OPINIA KOMINIARSKA Nr 6/17

z wyniku przeprowadzonych oględzin - ekspertyzy urządzeń grzewczo-kominowych

w WODZICZNEJ ul. nr 87

DOM LUDOWY

Szkic orientacyjny: przewodów kominiarskich - rurozbiór z dachem.

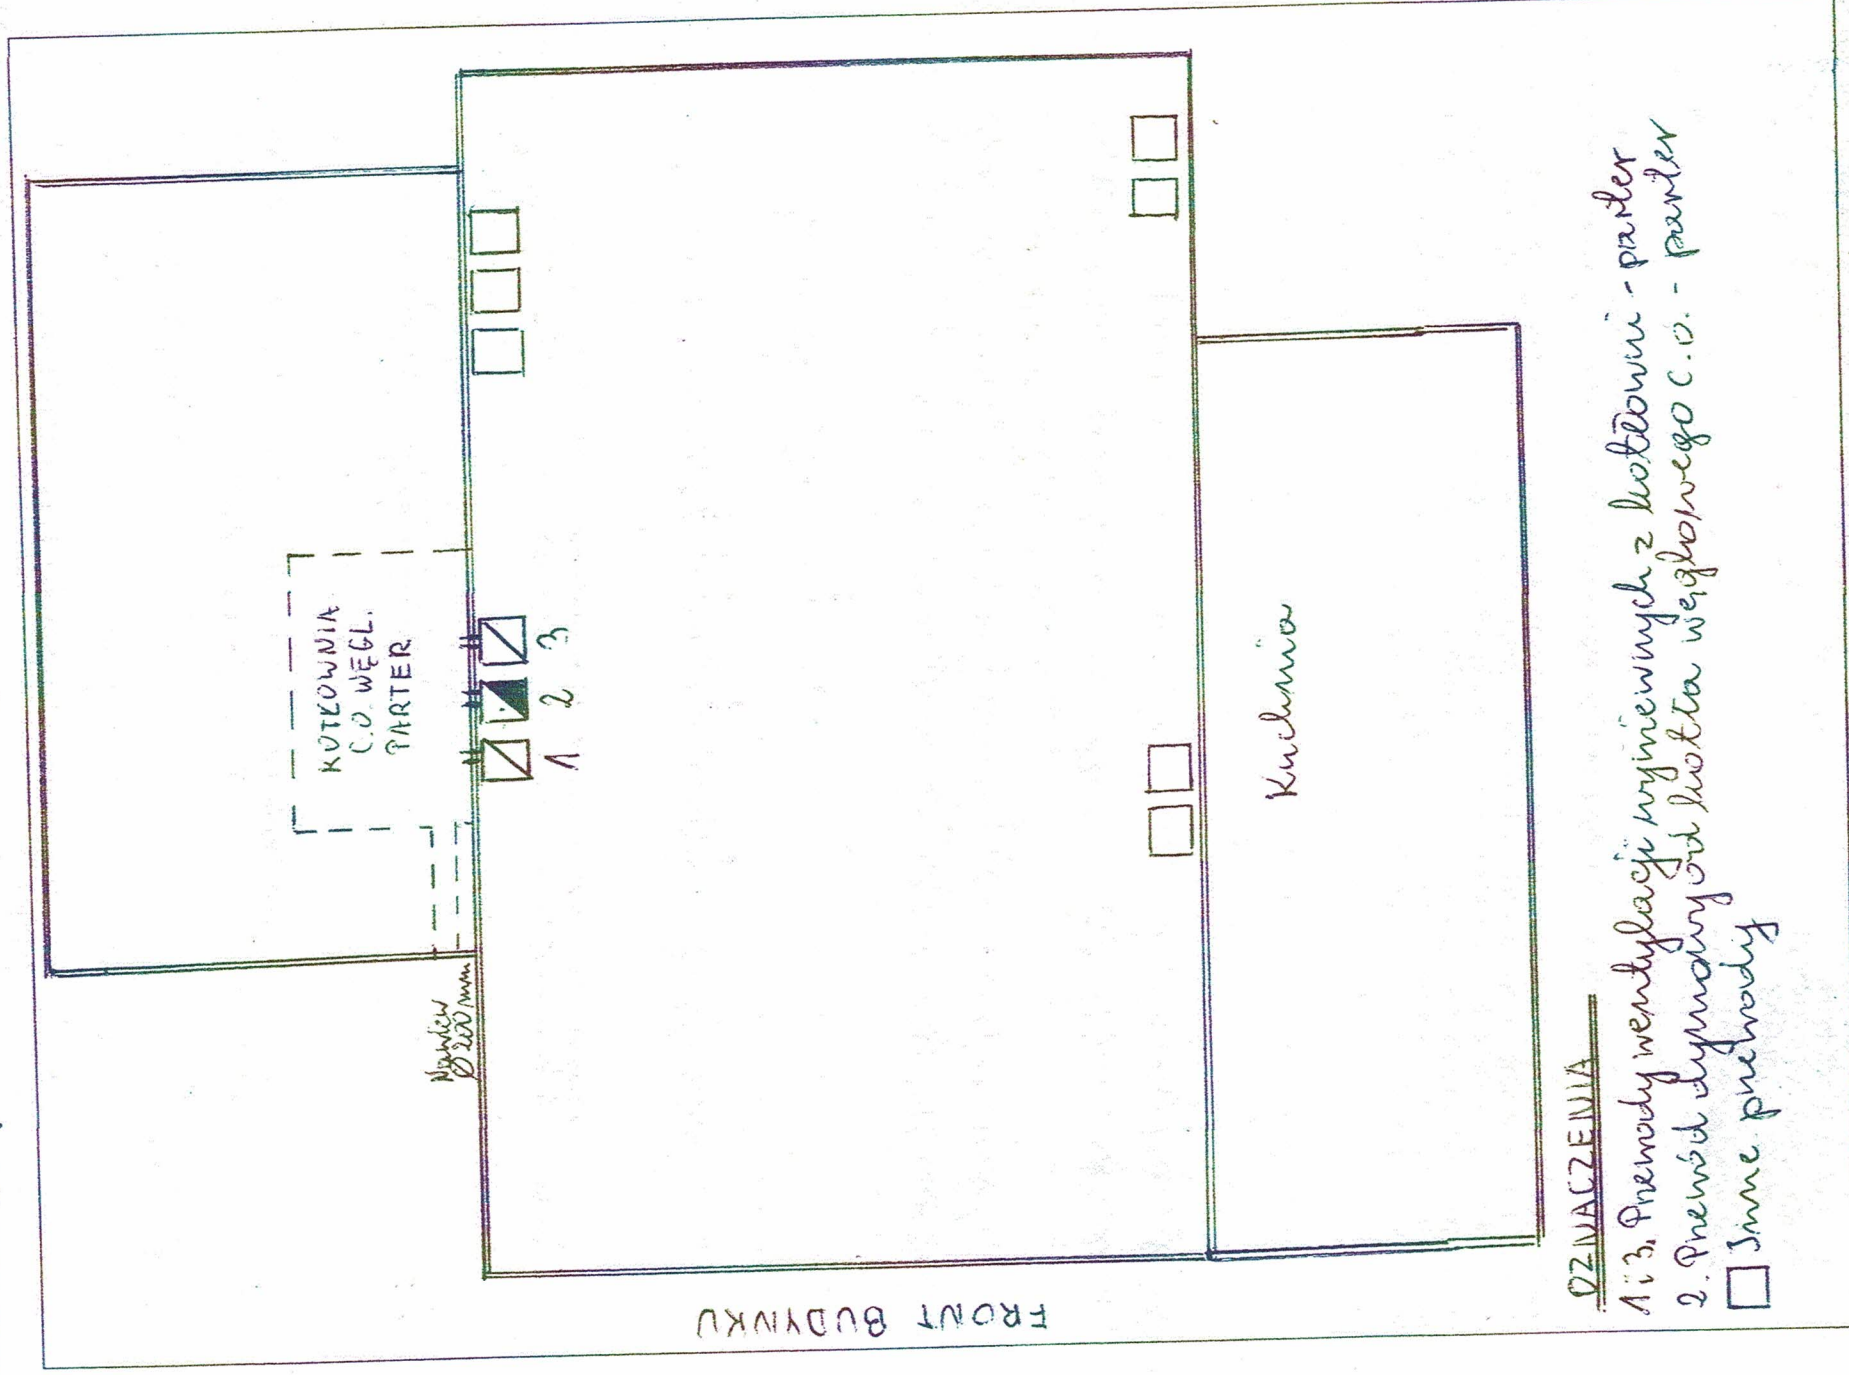
Przewód(y) nr 1, 2, 3 (patrz szkic na odwrocie) odpowiadają - ~~nie odpowiadają~~ wymaganiom niżej wymienionych przepisów i może (mogą) - ~~nie może (nie mogą)~~ być przeznaczone do podłączenia:

Nr 1 i 3 - kratki wentylacji wyrównujących z kotłowni

Nr 2 - kocioł węglowy c.o.

Każdy z wpw przewodów ma przekrój poprzeczny 140mm x 140mm
Nie względu na mały przekrój poprzeczny przewodów, dobór
kotła ma istotne znaczenie.

Wobec tego rozmiernie przew. komin. od kotła c.o. do 180mm z wkładem
Inne uwagi: Nawiew powietrza z zewnętrzna ma o średnicy min. 200mm
